Hilfikon / Villmergen Hochwasserrückhaltebecken Schloss GK nach Massnahmen

Fliesstiefenkarte HQ100 nach Massnahmen

Projekt Nr. A-505

Berichtsversion 1.0, 30. April 2009

Bilder 1 und 2

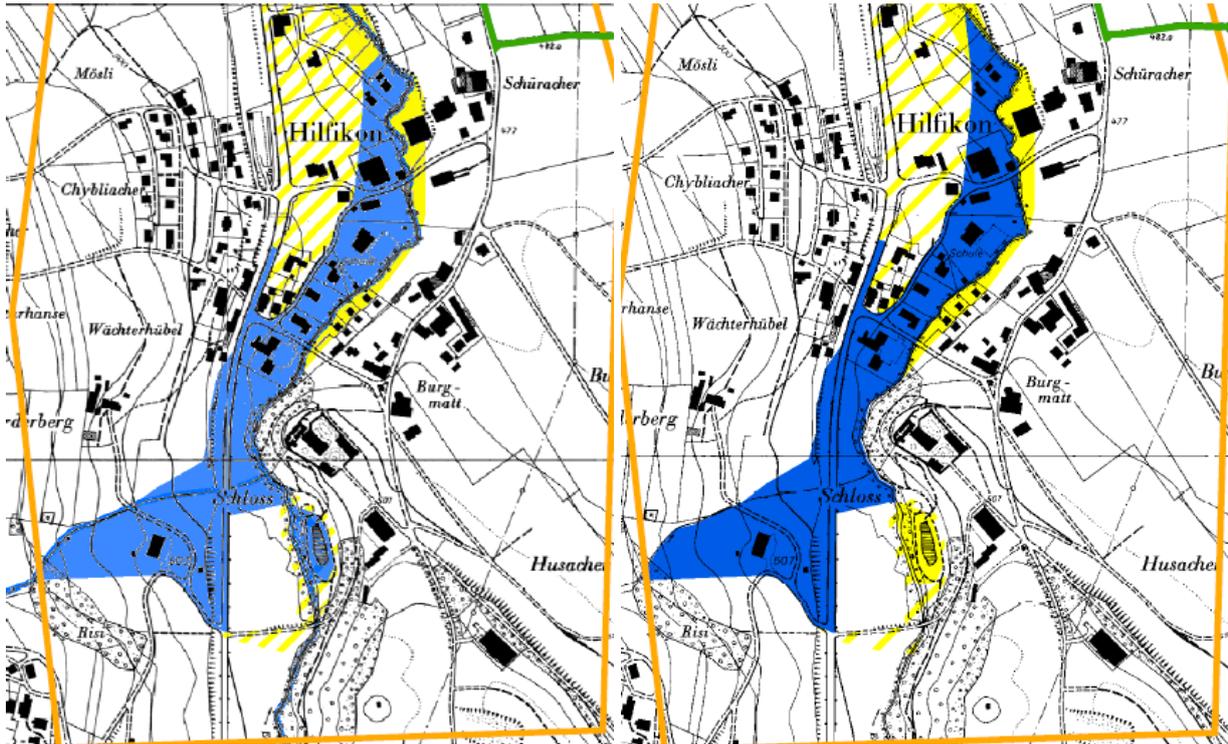
In Hilfikon unterscheiden sich die Karten IST und Projekt nicht allzu stark. Aufgrund des flächenmässig dominierenden Sandbühlbachs, an dem keine Massnahmen geplant sind, ist der Effekt des Rückhaltebeckens (keine Überflutungen durch Erusbach bei HQ30 und HQ100 beispielsweise beim Schulhaus) so nicht erkennbar. Die Bilder 1 und 2 zeigen die Gefahrenkarte für den IST und den Projektzustand.

Bilder 3 und 4

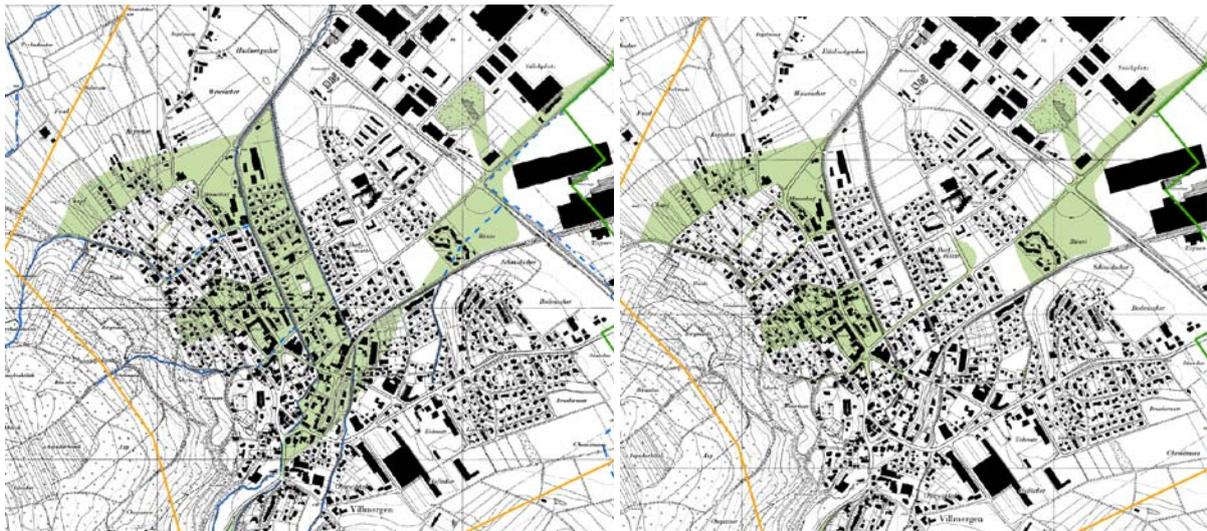
Der Vergleich der Fliesstiefenkarten HQ30 IST und Projekt in Villmergen (Bilder 3 und 4) zeigt, dass die grosse Fläche vom Erusbach im Talboden zwischen dem Erusbach und dem Hinterbach wegfällt. Die Gefährdung durch die Seitenbäche bleibt unverändert.

Bilder 5 und 6

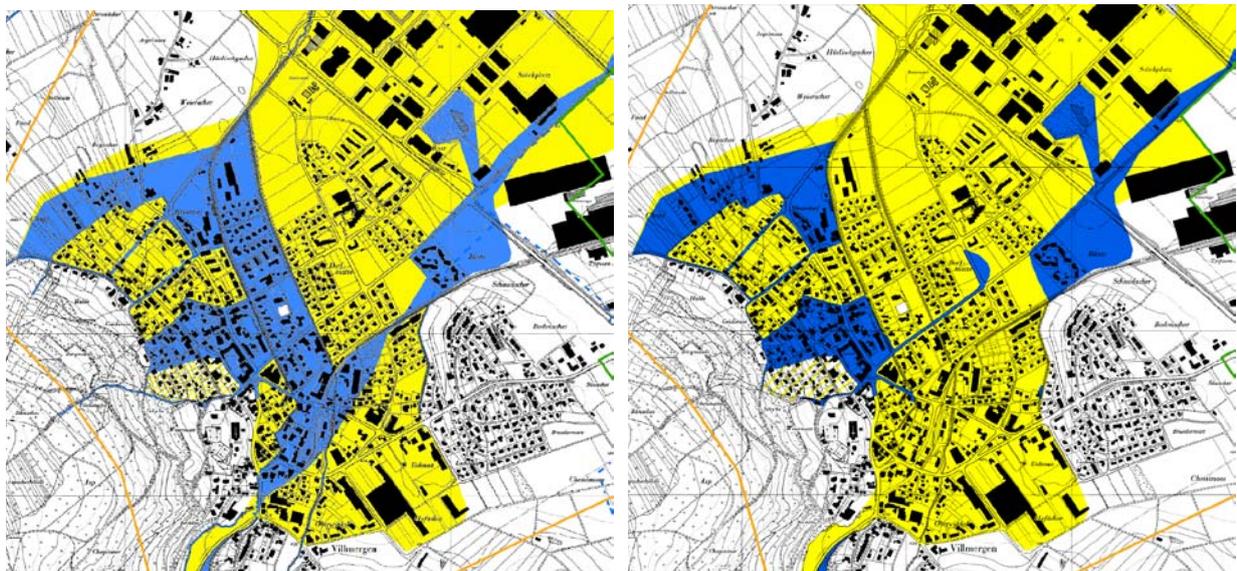
Im Vergleich der Fliesstiefenkarten HQ100 IST und Projekt (Bilder 5 und 6) fällt auf, dass gegenüber dem HQ30 eine noch etwas grössere Fläche vom Erusbach im Talboden wegfällt.
